# Stellungnahme zum Verkehrsgutachten Fußgängersimulation in Bezug auf die Überquerung des Knoten-West-0

(Stand: 5.12.2025)

Abbildung 1: Auswertung Obermeyer Infrastruktur GmbH

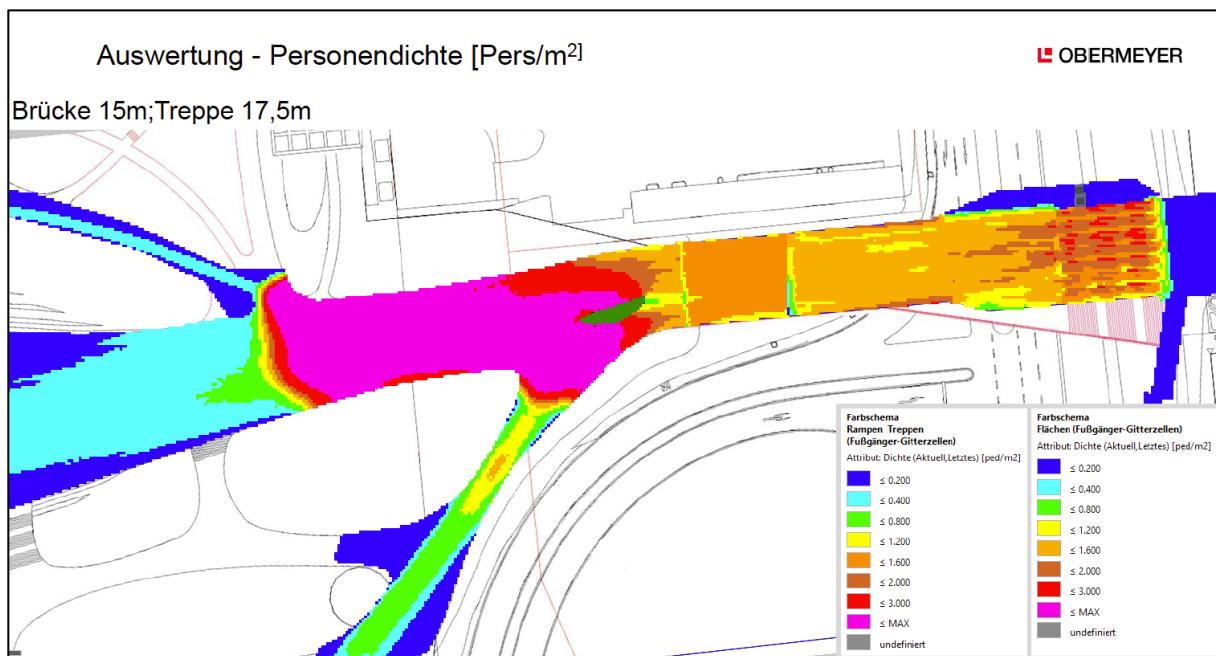
OBERMEYER ermittelt im Vorhabengrundstück vor dem westlichen Beginn der Brücke maximale Personendichten von 3,4 Personen/m<sup>2</sup>. Die höchsten Personendichten entstehen bewusst vor der Brücke, da eine Verkehrsinsel als gezielter Puffer- und Stauflächenbereich integriert wurde. Dies ermöglicht eine gewollte Reduzierung der Gehgeschwindigkeit und damit einen geringeren Personenabfluss noch auf dem Grundstück, wodurch die Brücke entlastet und ein kontrolliertes und geordnetes Zuführen der Besucherströme ermöglicht werden kann. Zudem steht mit der gesamten Plaza ein mehr als ausreichendes Flächenangebot zur Überbrückung der kurzen Wartezeiten zur Verfügung.

Laut der Untersuchung von OBERMEYER können im unmittelbaren Vorbereich westlich des Brückenbauwerks (bei einer Brückenbreite von 15m) auf ca. 600 qm Personendichten von bis zu 3,4 Pers./m<sup>2</sup> auftreten.
